改善箇所説明図

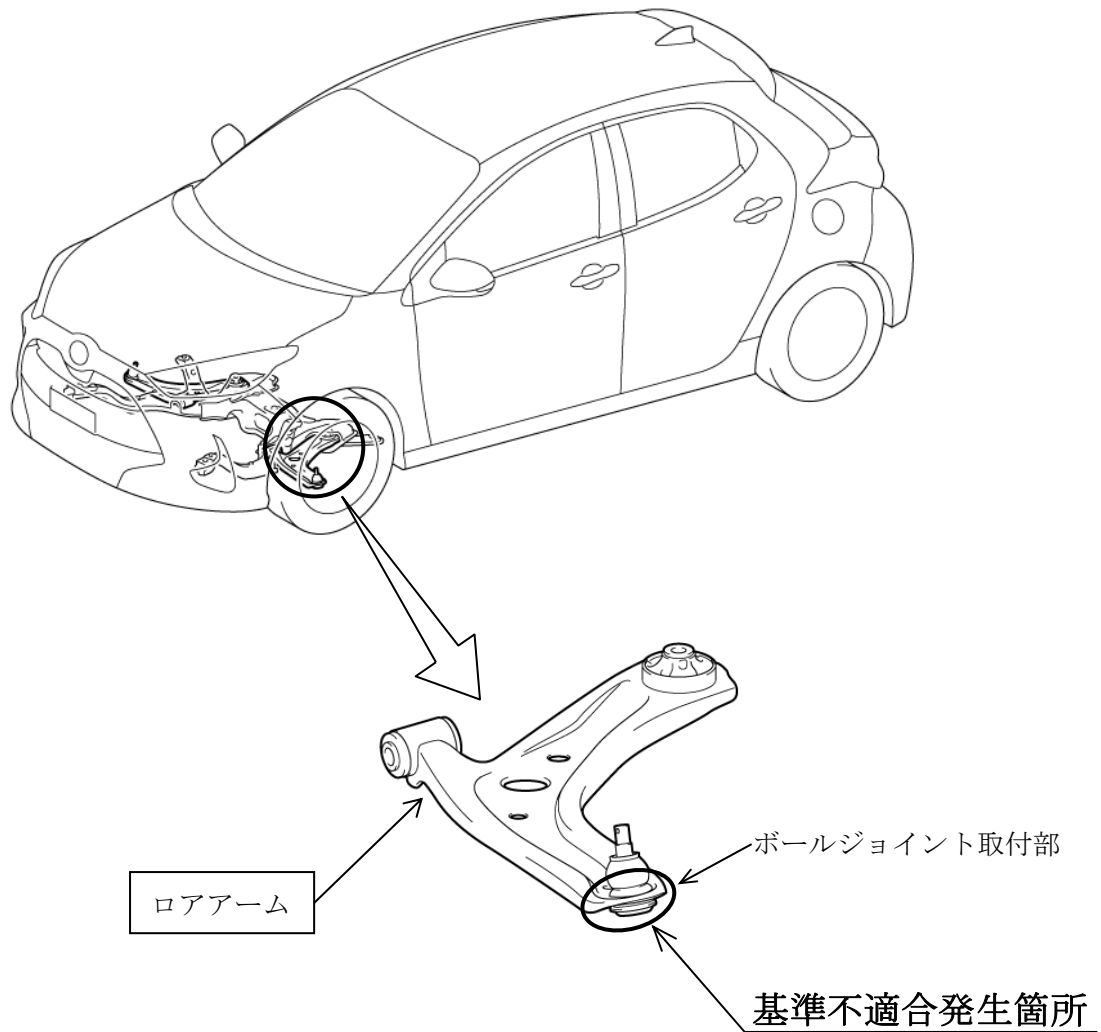
前輪緩衝装置のロアアームにおいて、ボールジョイント取付部の製造が不適切なため、亀裂が生じているものがある。そのため、凹凸路面等を繰り返して走行すると亀裂が進展し、最悪の場合、ロアアームが破断し、ボールジョイントが脱落して走行安定性を損なうおそれがある。

全車両、左右ロアアームを点検し、亀裂が生じているものは良品と交換する。

識別：改善済車両には車台番号打刻位置のハイフン後 1 桁目の上に黄色ペイントを塗布する。
